监理工作联系单

工程名称: 高邑县恒光新能源有限公司领世陶瓷厂房屋顶光伏发电项目 编号: 003

事由 支架安装问题

施工部位:支架安装

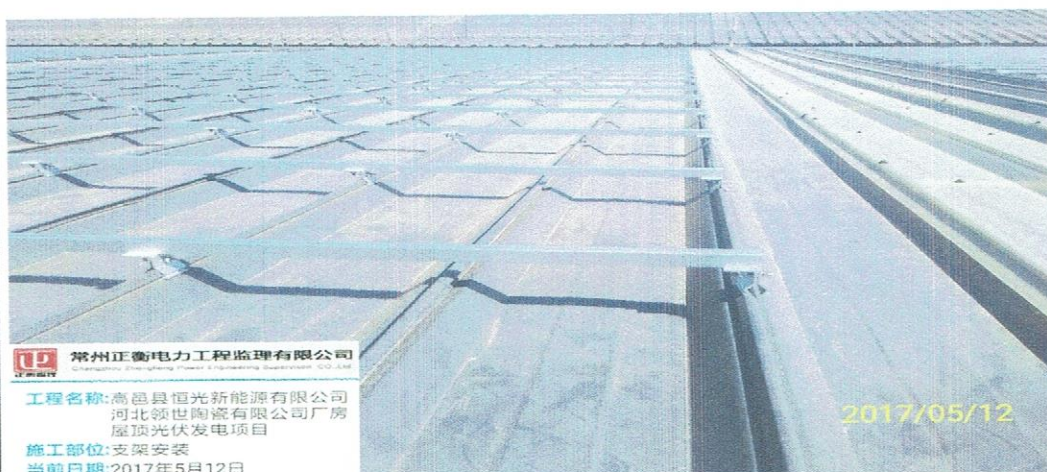
内容: 我方监理巡查过程中发现,由南向北第3栋厂房北侧屋面,支架安装完成后,遗留问题较多,主要问题有夹具紧固不到位,螺丝未紧固到位,要求立即对整栋屋面进行排查,进行整改,要求以后支架安装完成后,必须进行排查,确认无误后才能进行组件的安装。加强对支架安装的管控力度,保质保量的按期完工。
